**Overzicht verschillen meters bijlage 7 BOO Vredenburg en huidig bouwplan.
Bijlage bij commissiebrief 14 juni 2012 kenmerk 12.0544980**

In de raadsinformatieavond van 5 juni 2012 hebben raadsleden gevraagd om een overzicht van verschillen tussen bijlage 7 van de BOO Vredenburg en het huidige bouwplan.

Bijlage 7 BOO Vredenburg

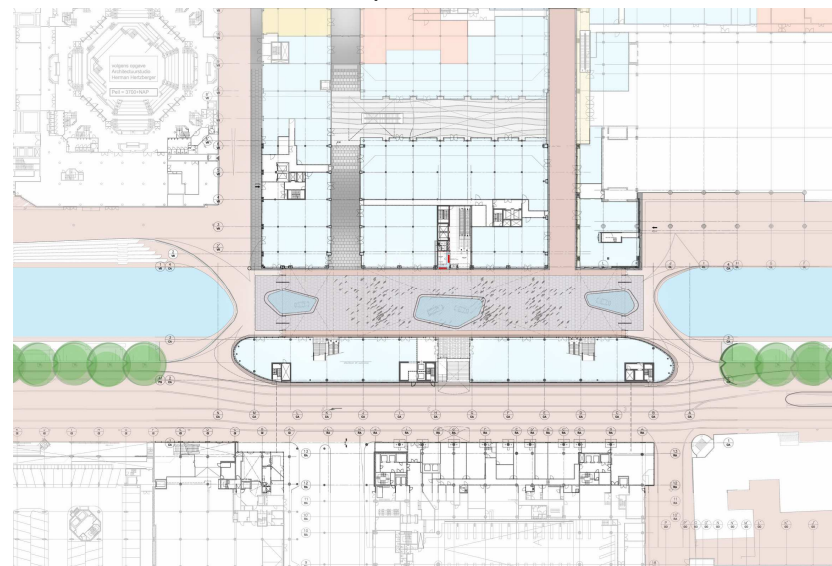
Bijlage 7 BOO Vredenburg	Ontwerp 2012
Lengte stadskamer tussen de taatsdeuren	93,6 meter	97,4 meter
Lengte plaatbruggen tbv brandweerroute	18,2 meter	22,1 meter
Totale lengte over singel	111,8 meter	119,5 meter
Breedte over de singel	20 meter	20 meter
Oppervlakte glas in vloer	258 m2	250 m2
Lengte bruggebouw over de weg	107,1 meter	97,4 meter
